Comune
di Vanzago

Valutazione di Impatto Ambientale del progetto definitivo del potenziamento della linea RFI Rho-Arona nella tratta Rho-Gallarate. Quadruplicamento Rho-Parabiago e Raccordo Y - Revisione parere CTVA n. 1509/2014

OSSERVAZIONI DEL COMUNE DI VANZAGO

Allegato alla Deliberazione di Giunta Comunale n. 84 del 10.06.2021

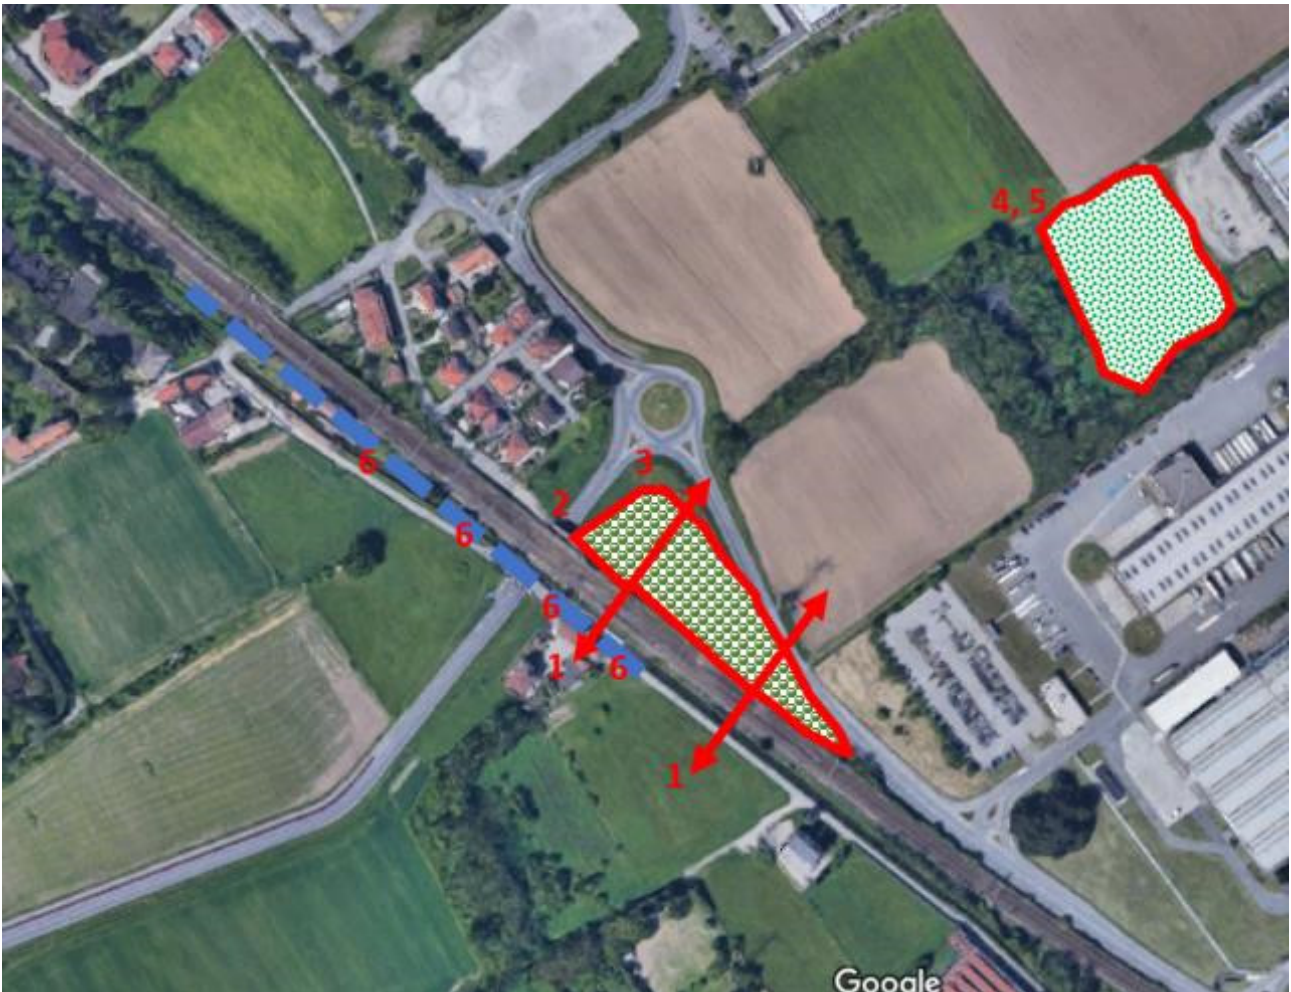
Andando più in dettaglio e concentrandosi su tale corridoio della RER che viene tagliato in due dalla ferrovia, è bene andare a considerare questi interventi:

- 1 – creazione di uno o più ecodotti per la fauna nel varco n. 8, come peraltro già richiesto da vari enti sin dal 2003;

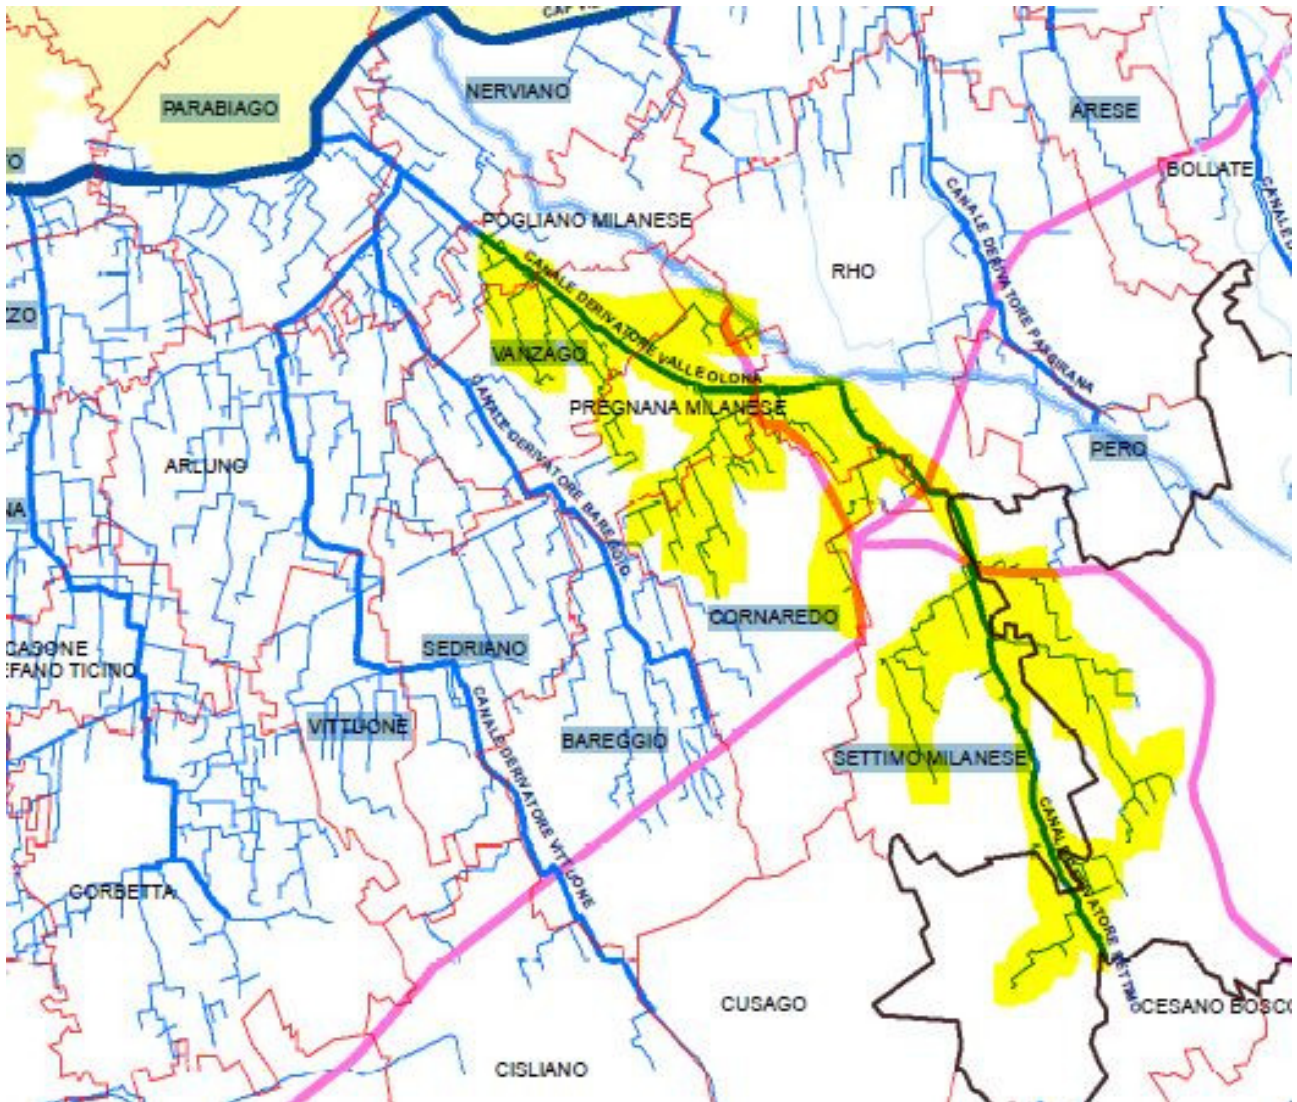
cui il progetto ferroviario presentato presenta gravi interferenze non risolte, in particolare con il Canale Secondario "Derivatore Valle Olona".

In primo luogo, per le modifiche sostanziali introdotte al Secondario **non è stata fornita alcuna evidenza circa la compatibilità degli impatti con il funzionamento del canale post-operam e con la reale possibilità di garantire la manutenzione e la gestione del canale nel corso degli anni a venire.** Non si può solo utilizzare un modello numerico, seppur pregiato, delle prestazioni idrauliche per garantire il rispetto di tutta la normativa e dell'efficacia dell'opera in fase di esercizio e per la sua manutenzione. Ad esempio, in diversi punti, sono previste opere di fondazioni a ridosso delle fasce di rispetto del canale che, non solo non è ammissibile, ma rischia anche di comprometterne la funzionalità, oppure le fasce di rispetto necessarie per la manutenzione non sempre sono indicate sulle tavole (e non sono comprese ovviamente nel modello numerico usato per le simulazioni). **Gli altri interventi**, specialmente quelli in Vanzago, comprendono tombature, muri di sostegno, palancole, e passaggi a ridosso delle pareti o box interrati, **devono essere oggetto di analisi dettagliata da parte del Consorzio Villoresi e dei vari portatori di interessi per poterne analizzare la fattibilità PRIMA DEL TERMINE DELLA PROCEDURA DI PROGETTAZIONE DEFINITIVA.** Si ricorda che la normativa vigente prevede che proprio all'interno della Progettazione Definitiva siano risolte le interferenze.

INTERFERENZE CON IL CANALE VILLORESI E CON I CONDOMINI DI VIA MADRE TERESA DI CALCUTTA N.1/3 E DI VIA VALLE TICINO N.36 [IN17]

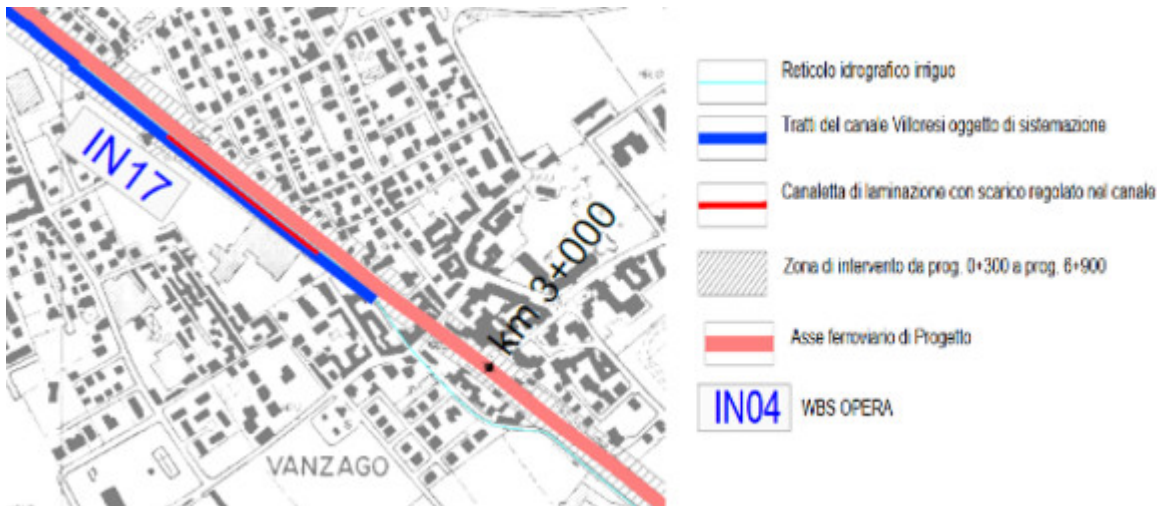
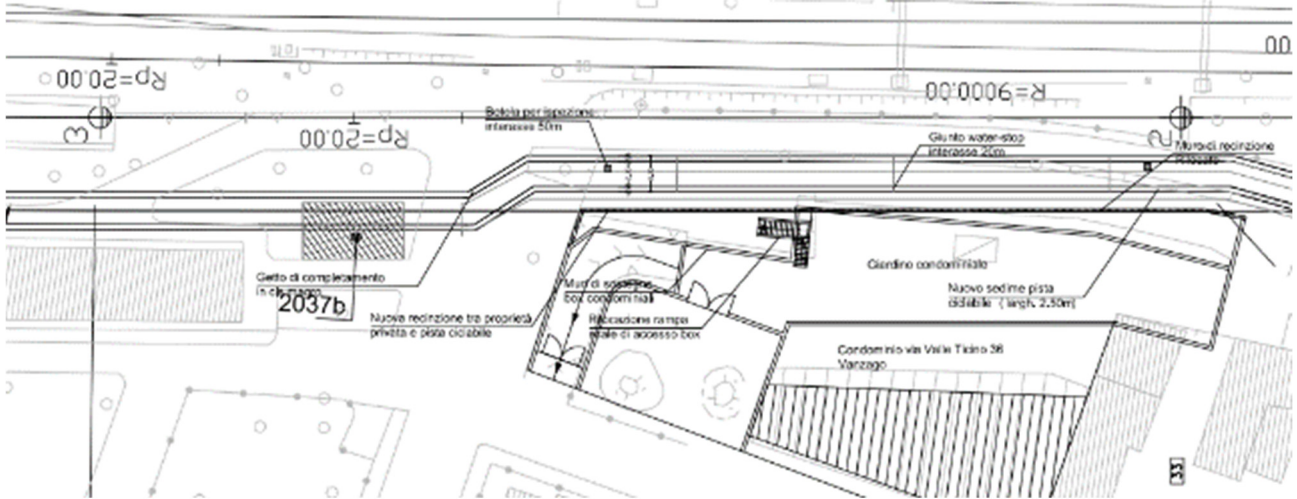
Nel PD2020 si prevede l'intervento di **spostamento del Derivatore del Canale Villoresi** che corre in affiancamento alla linea ferroviaria nel tratto di Vanzago per lasciare posto ai binari. Tale intervento è indicato con la sigla IN17 e si sviluppa tra le progressive pk 3 + 184 e pk 3 + 902.

Si osserva che nulla si evince dal PD2020 di come si intende lavorare per la **posa in opera** di queste **palancole** e si chiede, in sede di Conferenza di Servizi, di **sviluppare nel dettaglio questo particolare intervento**, che risulta, a giudizio dell'Amministrazione comunale, altamente **invasivo** e non realizzabile secondo la documentazione presentata.

La posa in opera di tali manufatti, infatti, avviene solitamente per infissione nel terreno della prima palancole (solitamente agevolata con uno scavo preliminare laddove possibile), partendo da un estremo del palancoato, inserendo poi il gargame della seconda palancole in quello già posto in opera, e così via. Per fare tale operazione, vi sono vari metodi, tra cui vibroinfissori o con sistemi di infissione a pressione (solitamente idraulica). Il primo metodo appare scarsamente applicabile in tale contesto per via non solo del rumore emesso ma, soprattutto, delle vibrazioni che andrebbero sicuramente a compromettere le fondazioni dei condomini in oggetto e la tenuta statica degli stessi. Il secondo metodo, invece, solitamente utilizzato in contesti delicati, obbliga però a prevedere un accesso del macchinario e del suo braccio meccanico in un contesto, appunto, estremamente di dimensioni estremamente limitate.

Elaborato MDL132D26BZIN1700003A del DVD3, cartella 35.10.05 – Interferenze idrauliche IN17 (rev. ottobre 2017)

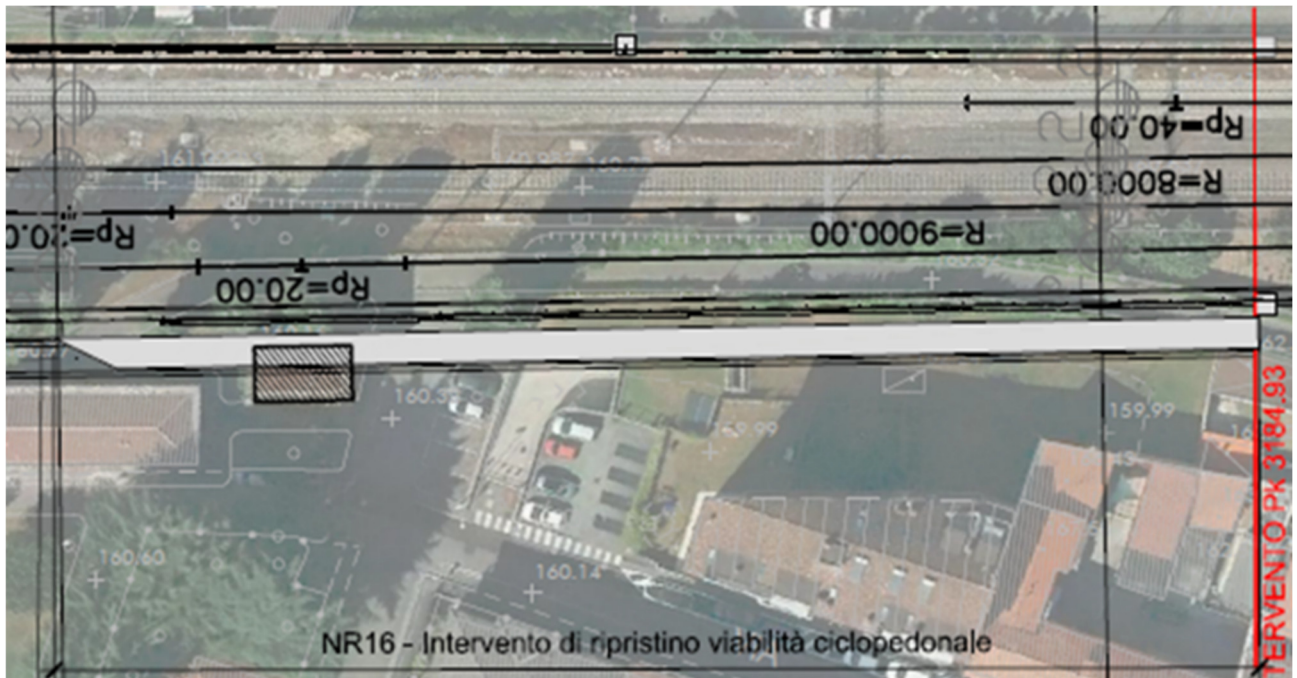
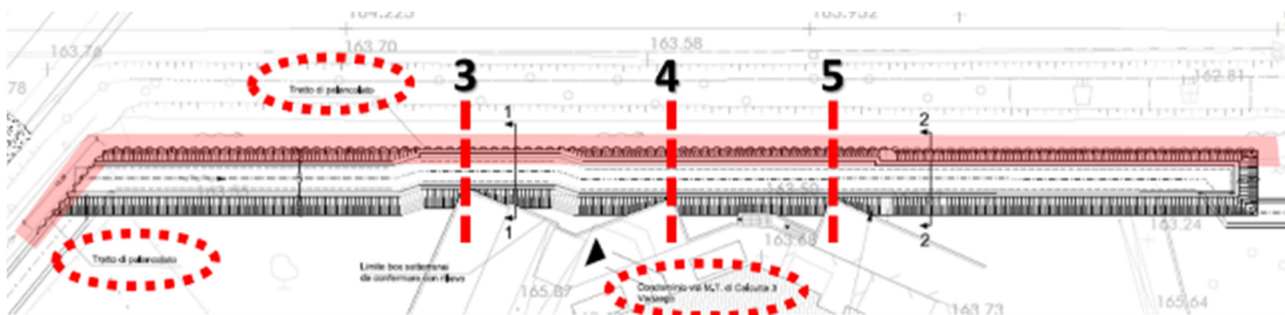
dell'intervento IN17, a meno di espropriare gli interi condomini con grave nocumento per circa 200 famiglie.

Se il Proponente riuscisse a dimostrare la **fattibilità tecnica di tale risoluzione dell'interferenza idraulica senza creare ulteriori danni all'abitato** e gravi ripercussioni sui cittadini, si chiede inoltre di specificare nel dettaglio dove si intendono fare passare le suddette palancole, i manufatti per lo spostamento del Villosesi e i mezzi necessari alla realizzazione degli scavi e della posa in opera dei manufatti stessi.

Sezione della linea ferroviaria in zona via Cantoniera – con la X rossa è indicato il Canale Villoresi non più necessario

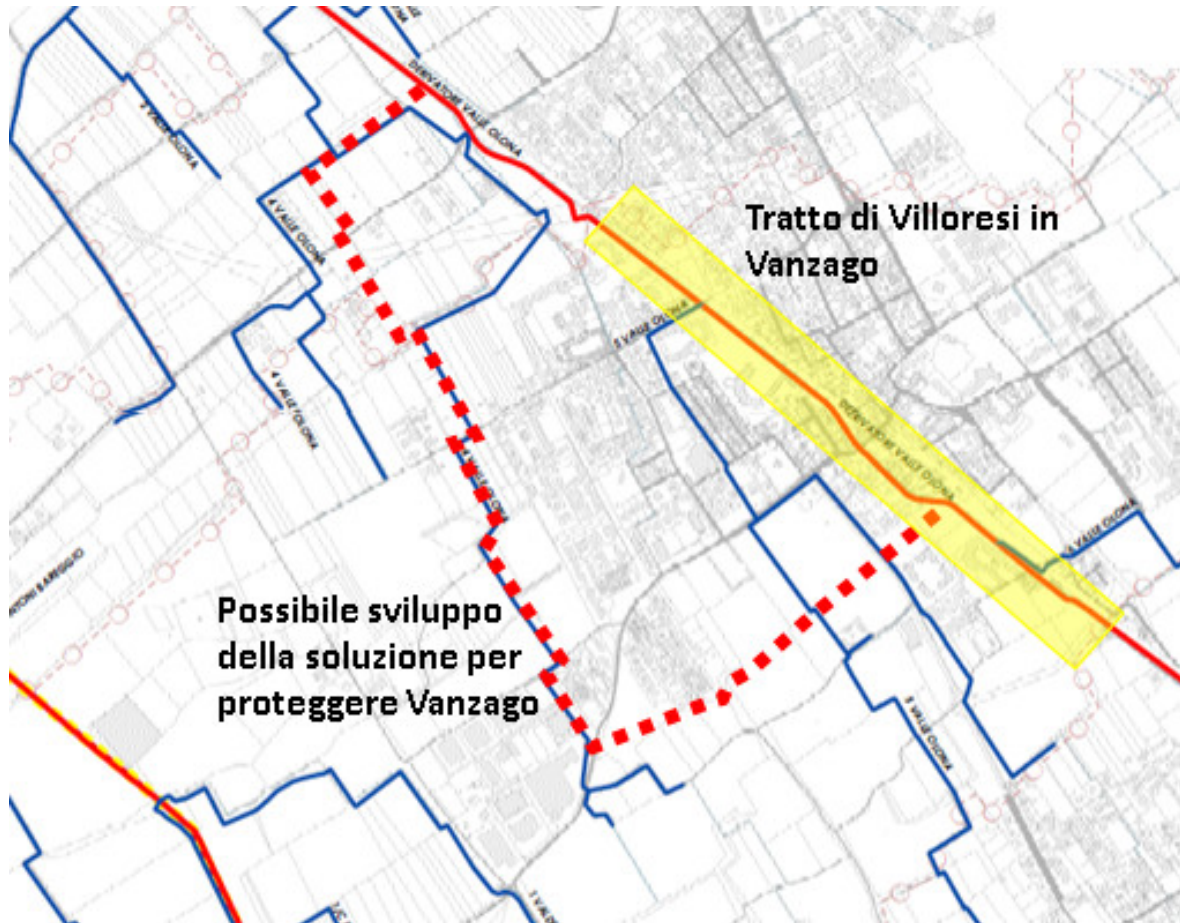
A fronte di queste considerazioni e di tutte le precedenti interazioni sul tema, il Comune di Vanzago ritiene fondamentale recuperare una soluzione che preveda di **spostare il Derivatore Parabiago all'esterno dell'abitato di Vanzago**, nelle zone di campagna, potenziando la rete già esistente dei terziari, partendo dalla zona al confine con Pogliano per poi ricollegarsi nella zona di via Mario Greppi. Tale soluzione consente di:

Scheda di inquadramento urbanistico per l'area di cantiere AS01 in Vanzago

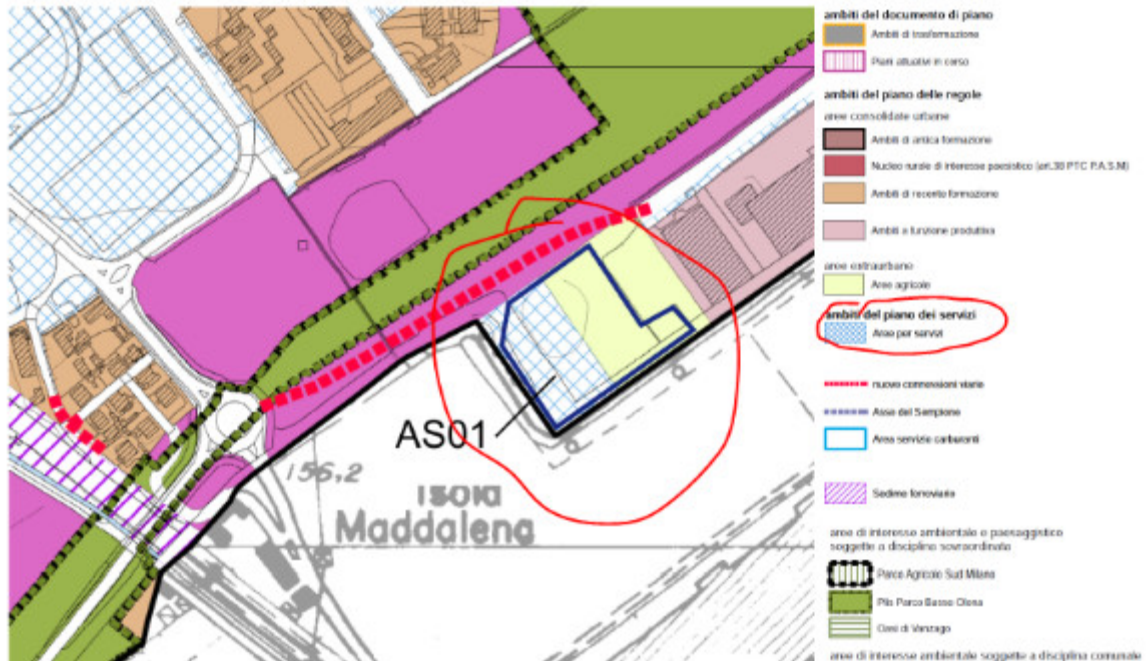
2 – Indennizzo, da parte del Proponente, al Comune per la realizzazione, già completata a proprie spese, del prolungamento della **via I Maggio**, o, in subordine, previsione di **riservare, nel quadro economico del proponente**, l’importo delle spese, a suo tempo sostenute dal Comune, **per effettuare interventi di carattere mitigativo** sul territorio stesso di Vanzago.

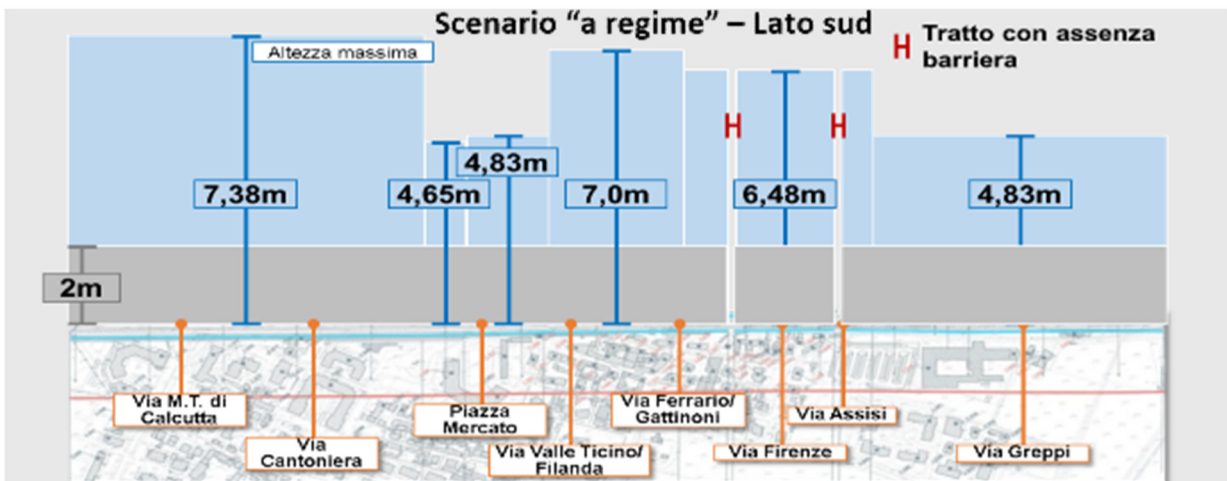
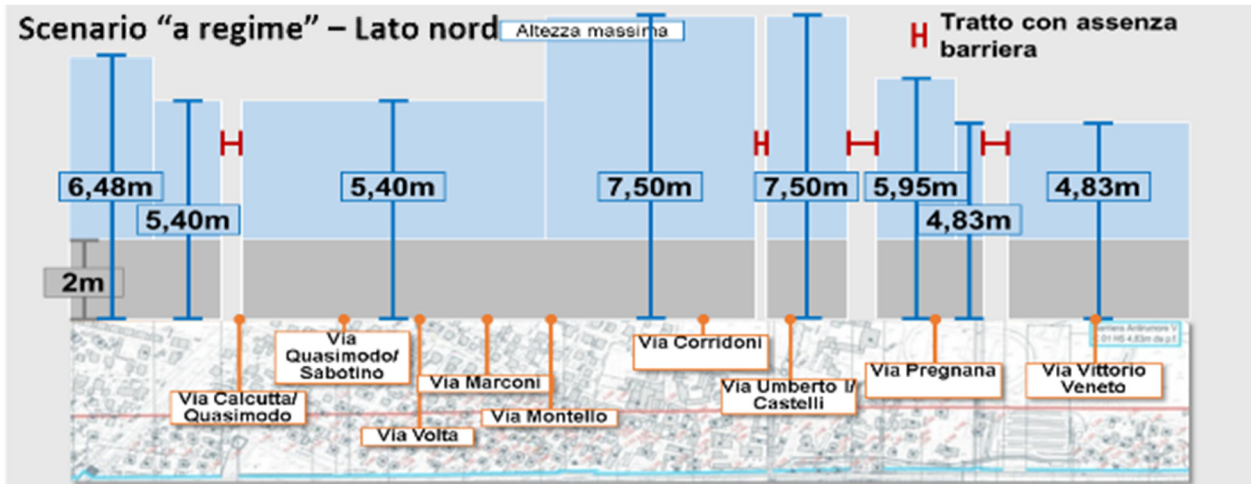
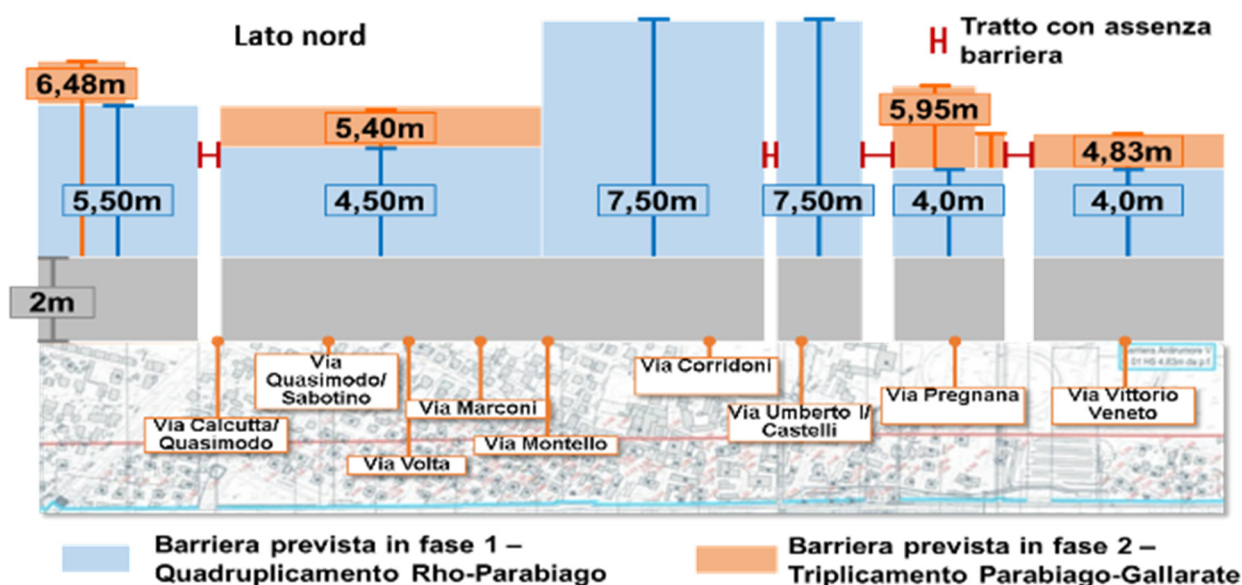
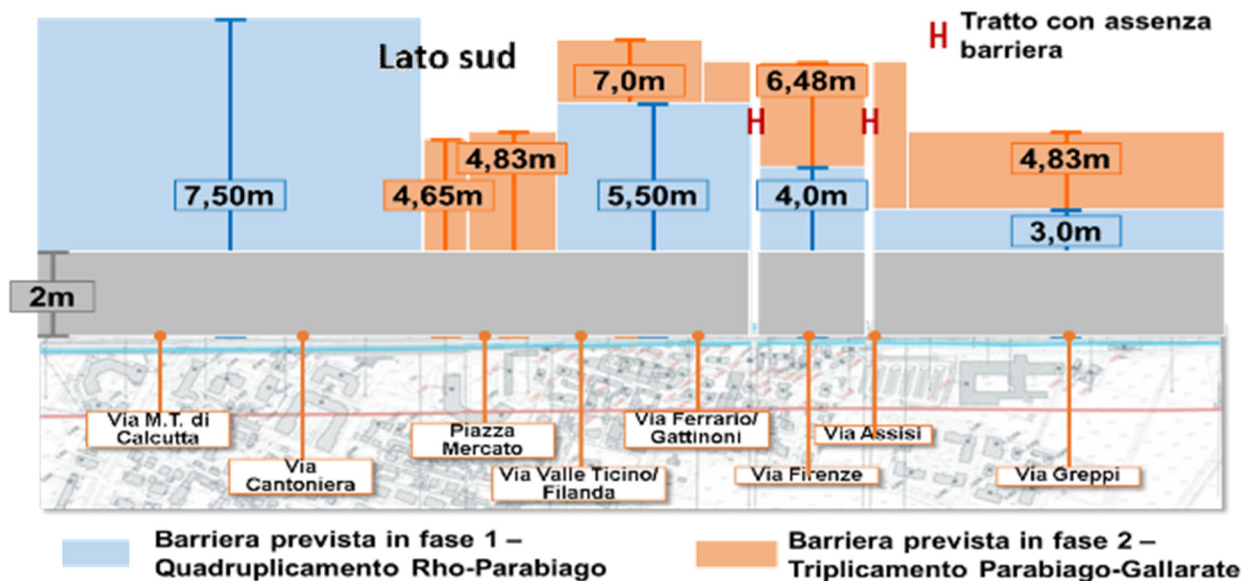
Nelle figure successive si vedono le barriere riportate lungo lo sviluppo del tracciato ferroviario per il lato nord e il lato sud, al fine di comprenderne meglio altezze e impatti.

Nella fase “a regime” le barriere previste vanno dal tipologico H4 al tipologico H10.

A tal proposito, si chiede di operare, dopo l'ottimizzazione richiesta in precedenza per eliminare o abbassare le barriere antirumore, per prescrivere che **le barriere antirumore posate nello "scenario minimo" non vengano poi modificate o innalzate nella fase dello scenario "a regime"** e, invece, si intervenga direttamente sui recettori, minimizzando disagi per la popolazione e riducendo i costi complessivi di intervento.
